「海龍二號離岸風力發電計畫
環境影響差異分析報告
(第一次變更)」

專案小組初審會議
第三次書面意見回覆說明

圖 2.21.7-1 海龍風場周邊鳥類飛行空間整體規劃

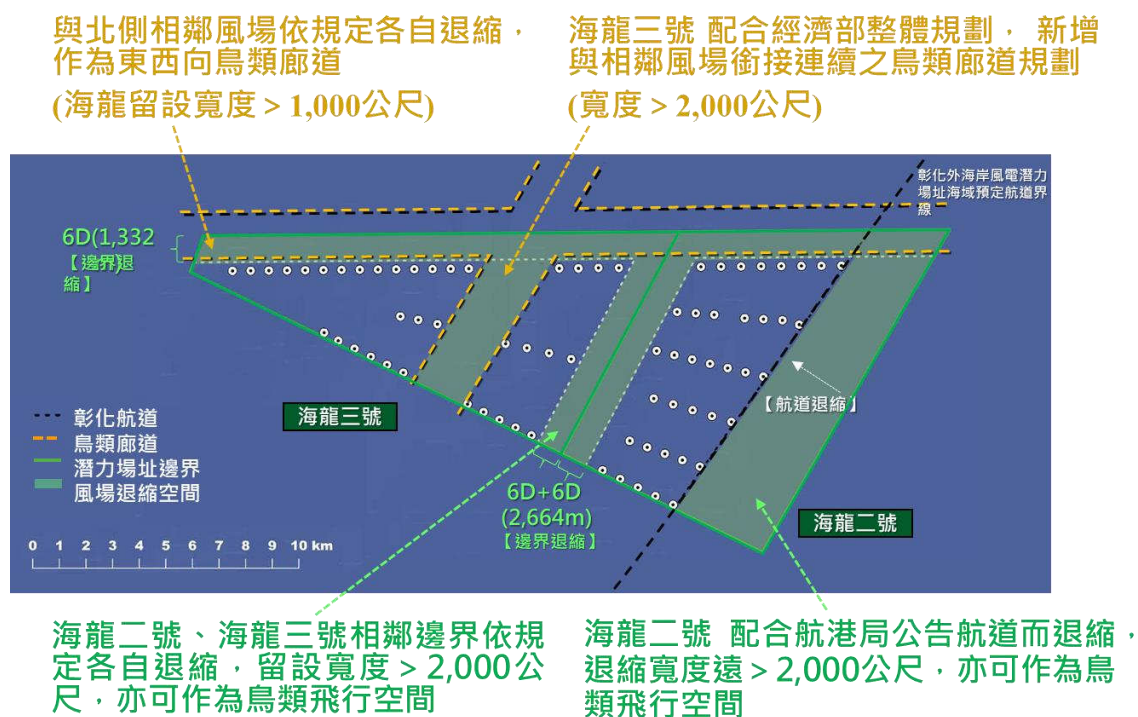
審查意見	答覆說明	修訂處	
		章節	頁次
(七)本次變更大幅縮小風機間距，惟鳥類相關保護對策仍維持原環境影響說明書內容，多以監測為主，仍請就鳳頭燕鷗、白眉燕鷗、小燕鷗等保育類鳥類提出監測以外之相關保護對策。	敬謝指教。本計畫為提供鳥類一致性飛行廊道，減少鳥類飛行偏轉次數，本此變更新增於海龍三號風場中央新設2,000公尺(約9D)之鳥類廊道，詳圖2.21.7-1所示。 此外，海龍二號風場已配合公告直航航道退縮，退縮寬度達3,500公尺，海龍二號、三號風場間依規定邊界須各自退縮，留設寬度大於2,000公尺，均可作為鳥類飛行空間。	4.2	4-4~7

圖 1.1.1-1 海龍二號、海龍三號與相鄰風場聯合設置鳥類監測系統示意圖

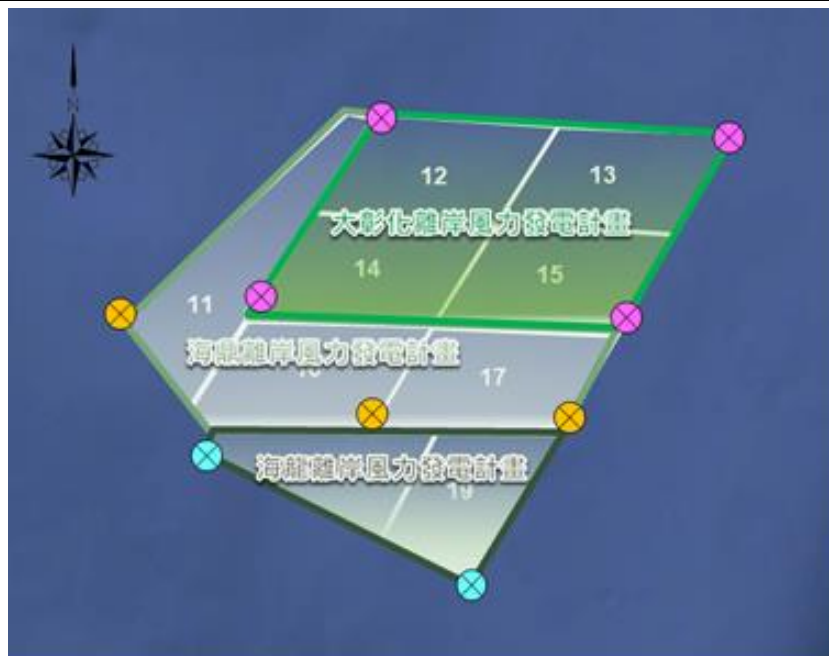
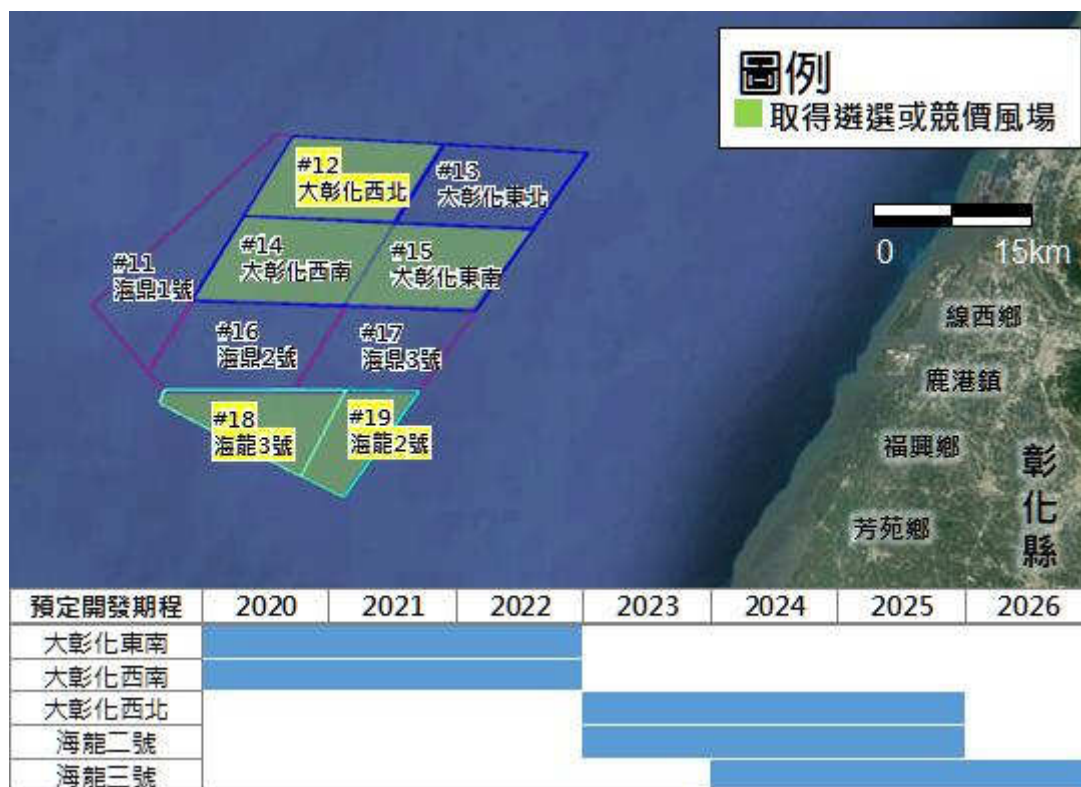
審查意見	答覆說明	修訂處	
		章節	頁次
壹、環評委員意見			
1.1、張委員學文			
<p>一、開發計畫與鄰近風場聯合設置鳥類監控系統是很正面的規劃，未來此裝置是否確定整年設置在風機上？未來營運會每個風機上的裝置依完成順序個別啟動還是同時啟動？</p>	<p>敬謝委員指教。海龍二號、海龍三號與相鄰風場將聯合設置鳥類監測系統，於每個風場中設置一處監測系統，包含熱影像、音波麥克風及高效能雷達等儀器或屆時更高效能監視系統，以觀測鳥類活動情形。與相鄰風場亦將共享監測結果，以分析不同方向之鳥類活動情形，初步規劃可能設置位置示意圖詳圖1.1.1-1，實際設置位置將依據風場設置的順序以及風機配置選擇適切位置。有關鳥類監測系統運作情形，說明如下：</p> <p>(一) 鳥類監測系統將於風場適當地點安裝，於正式運轉後，除於每年定期、不定期維修保養作業，或有特殊異常情形外，將全年運轉以連續觀測鳥類活動。</p> <p>(二) 海龍二號、海龍三號風場與相鄰風場之開發期間，目前僅海龍二號、三號風場及大彰化西北、西南、東南風場等合計5座風場取得能源局遴選或競價開發許可，預計開發期程詳圖1.1.1-2所示。各風場將依實際開發期程於風場營運後啟動鳥類監測系統，以累積各風場鳥類長期監測資料。</p>	—	—

圖 1.3.1-1 鳥類飛行方向風花圖

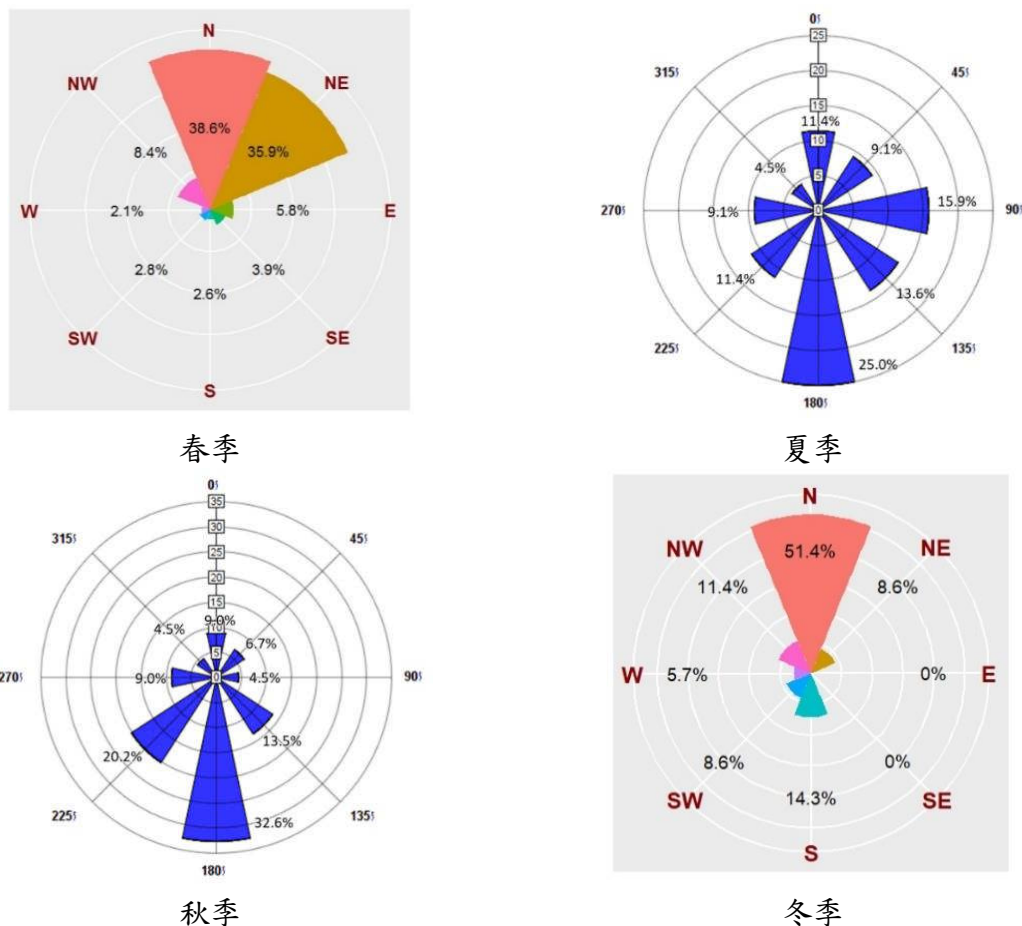
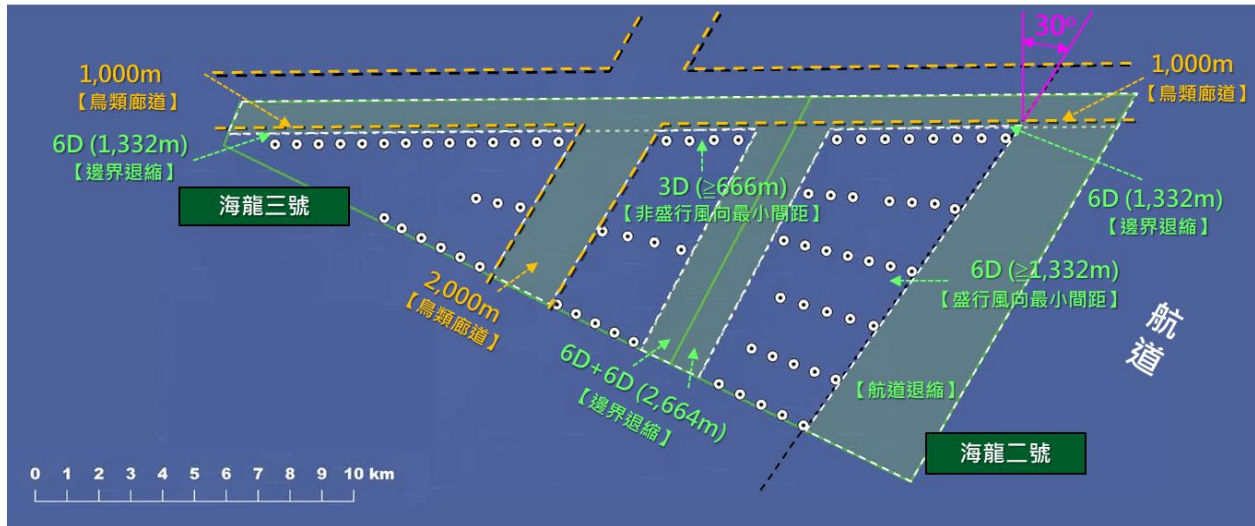
審查意見	答覆說明	修訂處	
		章節	頁次
1.3、朱委員信			
一、請說明此風場各風機排列方向為何僅與P.23之深黃色鳥類廊道平行，但未與淺黃色鳥類廊道平行？若有鳥以飛入海龍2號、3號風場的東西向飛入此風場，是否會較有鳥擊的危險？	<p>敬謝委員指教。</p> <p>參考海龍二號、海龍三號風場於環說階段及鳥類環境影響調查報告階段執行之四季鳥類雷達調查，大部分鳥類飛行方向以南-北向、東北-西南向為主約佔60~70%以上(詳圖1.3.1-1)。</p> <p>而東-西向鳥類飛行比例相對較低約10~20%，惟盛行風向之風機間距(即上排與下排之風機間距)，以最有可能設置之14MW風機為例，將留設$\geq 1,332\text{m}$(圖1.3.1-2)，此有利於東-西向鳥類飛行通過。此外，海龍二號、海龍三號風場與北側相鄰風場亦各自留設有6D緩衝空間(總寬度大於2公里)(圖1.3.1-2)，將提供鳥類迴避風場之銜接連續東-西向鳥類廊道，將有助於降低鳥類撞擊風險。</p>	4.2	4-4~7

圖 1.3.2-1 海龍風場-周邊大尺度鳥類飛行空間示意圖

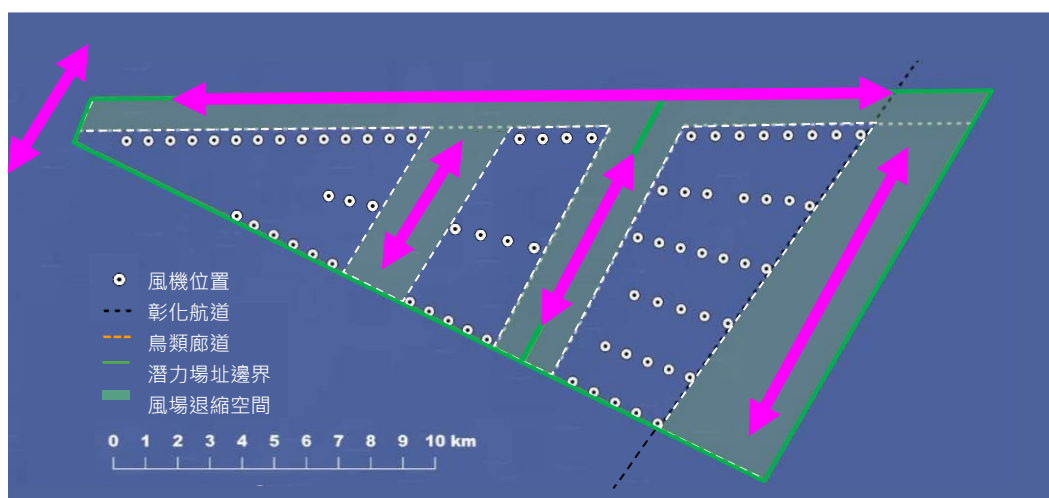
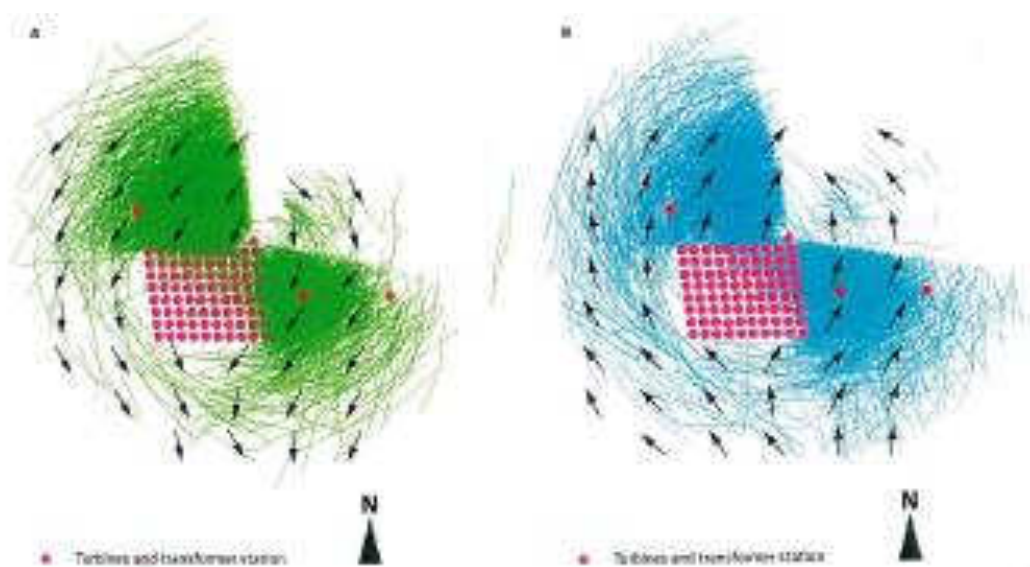
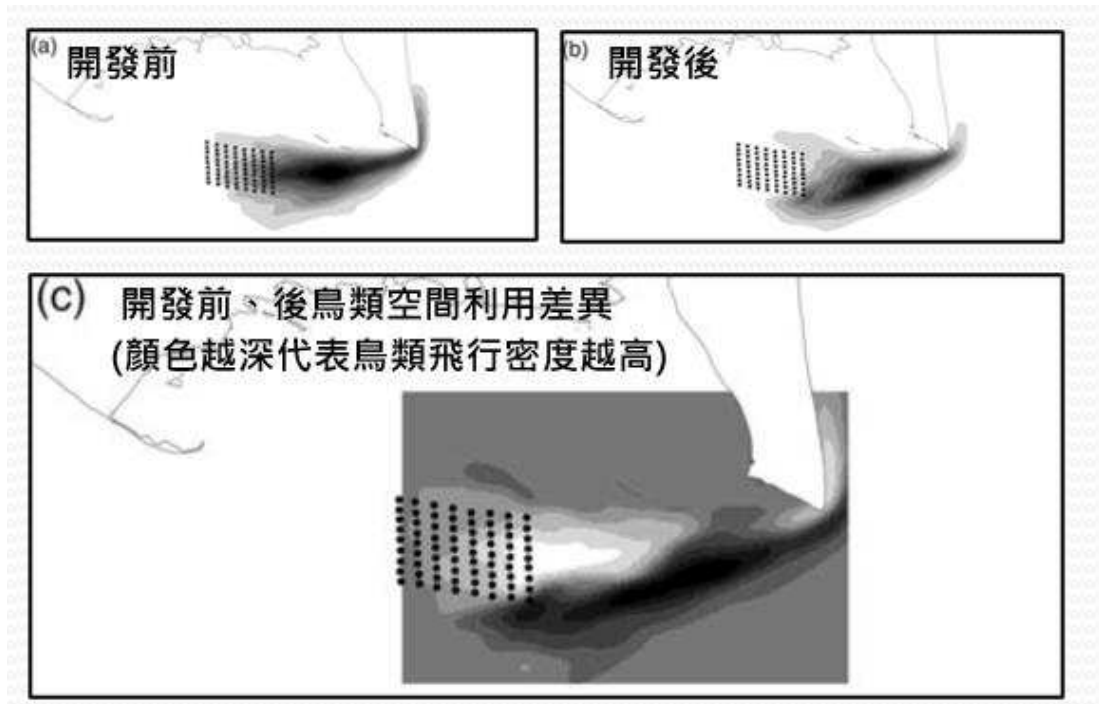
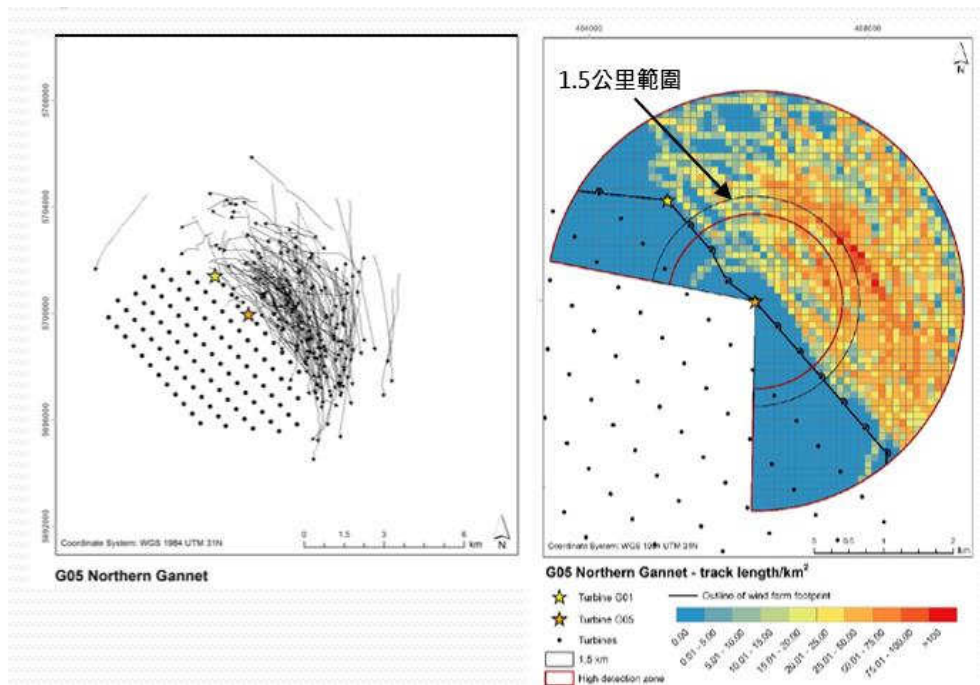
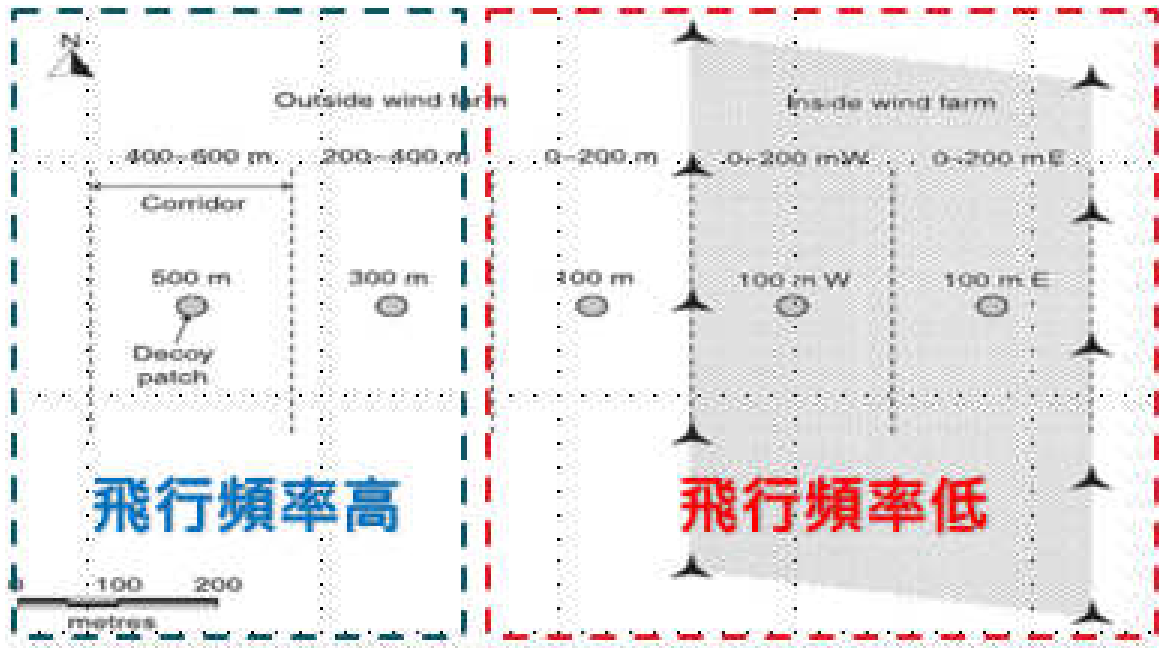
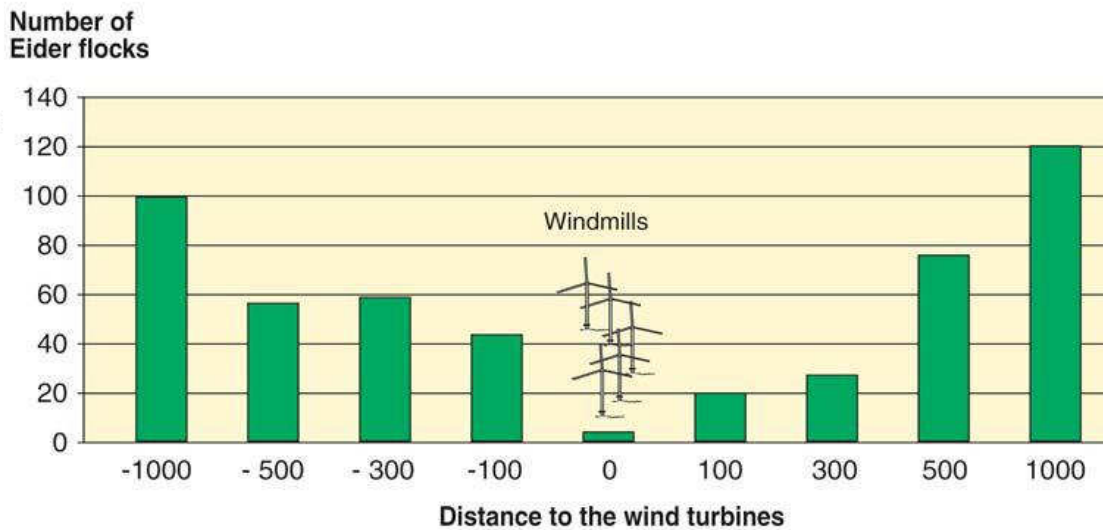
審查意見	答覆說明	修訂處	
		章節	頁次
<p>二、其它離岸風場皆採用風機間距分別大於7D及5D的規範，此案原亦採用此等間距。但此次變更欲將其縮為6D及3D，卻無國際合宜案例佐證，請再以科學數據補充說明此次變更之合理性。</p>	<p>敬謝委員指教。原環說風機間距規劃為參考歐洲北海案例建議盛行風向大於7D、非盛行風向大於5D，並未考量鳥類實際飛行習性。實務上風機間距之佈置原則，係由風機供應商根據個案風場之設置容量及面積、基地形狀、安全距離、其他相關限制等條件，依據所選用之不同單機容量，做出包含風機間距原則之最佳化配置建議，其中間距倍數僅作為輔助陳述風機間距距離之用，尚無法以個案風場之同等間距倍數，作為所有風場之規劃依據，實務上亦未有此國際準則。故本計畫係依據上述考量原則，由風機供應商訂定合理可行之間距條件，建請委員諒察。</p> <p>另參考國內外監測調查研究案例顯示，鳥類飛行將改變方向以迴避風場，僅少部分進入風場，仍會主動避開風機。海龍三號風場配合經濟部整體規劃，新增與相鄰風場銜接連續之寬度至少2,000公尺(約9D)之鳥類廊道，減少鳥類飛行偏轉次數，風場周邊大尺度鳥類飛行空間，將提供鳥類迴避風場之路徑，符合鳥類飛行習性，詳圖1.3.2-1所示。針對鳥類飛行於風場外圍及邊界、進入風場後之特性，說明如下：</p> <p>(一) 鳥類於遠處會提前避開風場，僅少部分進入風場，仍會主動迴避風機</p> <p>1. 相關研究顯示，大部分鳥類在5公里距離處會注意到風場，在3公里距離處會發生</p>	<p>4.2</p> <p>6.1.4</p> <p>4.4</p> <p>7.1</p>	<p>4-4~8</p> <p>6-28~47</p> <p>4-22~23</p> <p>4-28</p> <p>7-4~5</p> <p>7-11</p>

審查意見	答覆說明	修訂處	
		章節	頁次
	<p>越少，觀察後亦未有碰撞情形。詳如圖 1.3.2-6 所示。</p> <p>3. 依據臺灣「王功風力發電計畫」鳥類雷達調查情形，鳥類飛行已避開風機所在路線。詳如圖 1.3.2-7 所示。</p> <p>經調查顯示，環評階段規劃預留之鳥類飛行廊道，營運後鳥類於飛行比例方面有增加趨勢。依據歷年監測結果，鳥類數量並未因風機運轉後有減少情形。</p>
